**Rapport** Enquête publique unique préalable à la déclaration de projet et au classement de voies dans le système autoroutier portant sur l'opération d'aménagement du système d'échangeurs de Pleyel (A86) et Porte de Paris (A1) sur la commune de St Denis (93)

Commission d'enquête : M-C Eustache Présidente, S Frézel et A Clerc titulaires

– octobre 2019 – 187

*Figure 56 : Tracé en plan optimisé par la suppression d'une voie sur le boulevard Anatole France devant l'école*

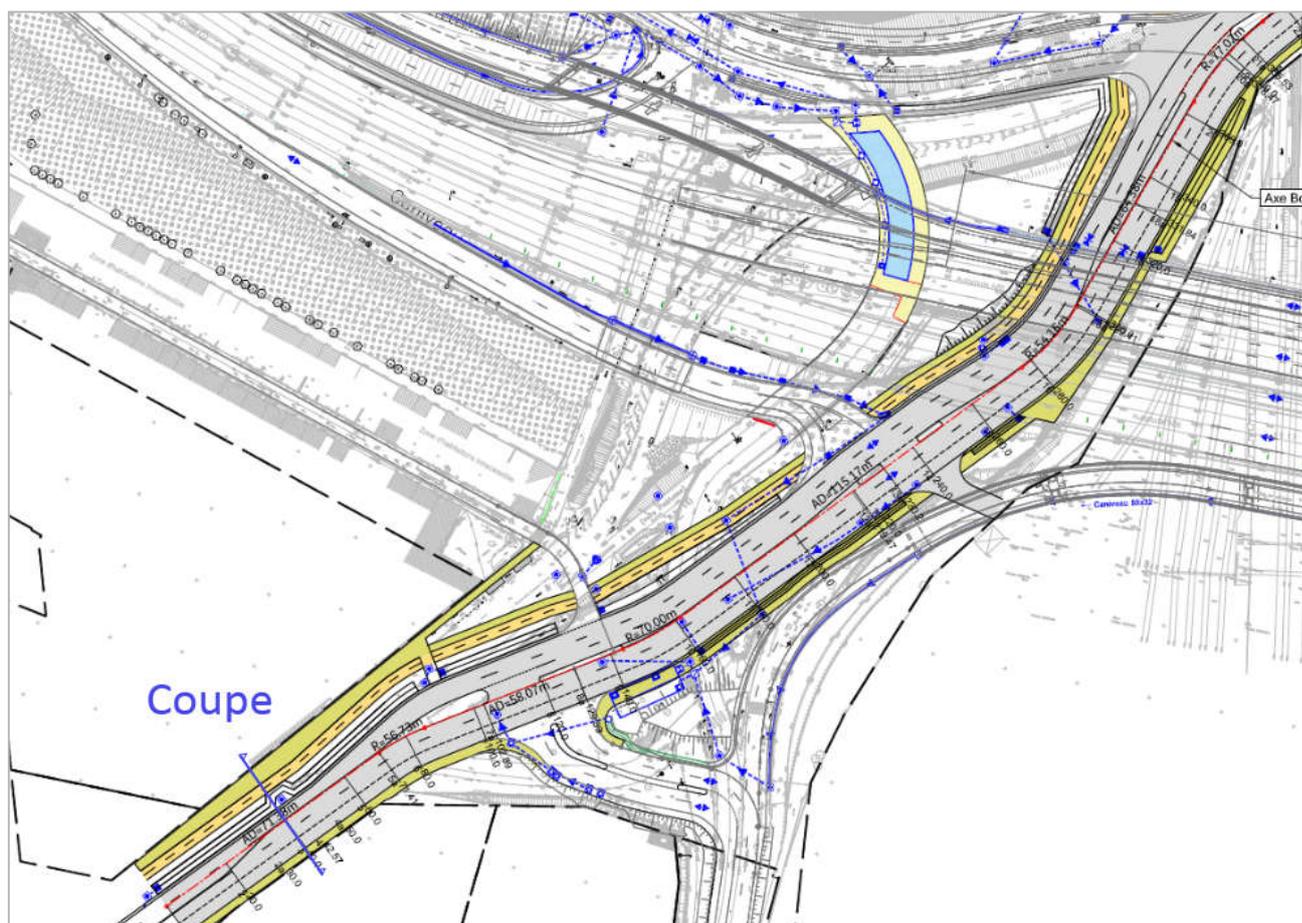
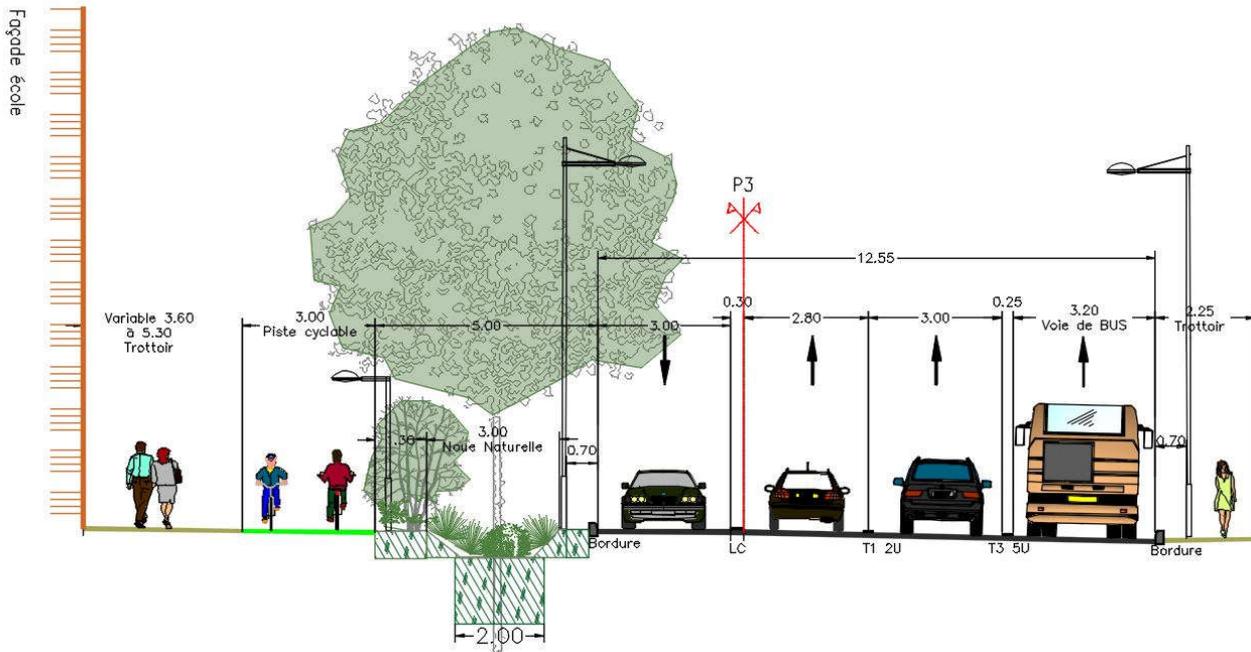
Merci d'indiquer comment vous allez intégrer ces différents éléments.

*En accord avec le Département, la largeur des voies va être diminuée par rapport à ce qui était prévu dans le dossier d'enquête publique. Grâce à cette diminution ainsi qu'à un travail de reconfiguration de la bretelle d'entrée sur l'A86 intérieure, l'axe de la voie Anatole France peut être décalé vers l'est par rapport au projet présenté en enquête publique. La place gagnée côté ouest, le long de l'école, permettrait d'installer un écran végétal qui filtrerait en partie la pollution liée aux particules. Cet écran végétal serait constitué d'une trame arborée de haut jet ainsi que d'une trame d'arbustes mixte persistants et non persistants. Le décalage à l'est permettra de retravailler les girations et donnera un tracé plus régulier au boulevard Anatole France.*

*Concernant le boulevard Anatole France et la distance de la voie à l'école. Le plan présenté ci-dessous intègre la demande de Plaine Commune de réduction d'une voie en sortie du carrefour Pleyel, la diminution des largeurs de voies ainsi que le décalage vers l'Est de l'axe de la voie. Sur le tracé en plan, la coupe permet de voir qu'en cette situation le bord de voie est à minima situé à 11 m du front de l'école (3,6 m de trottoirs minimum, 3m de piste cyclable, 5 m de végétation).*
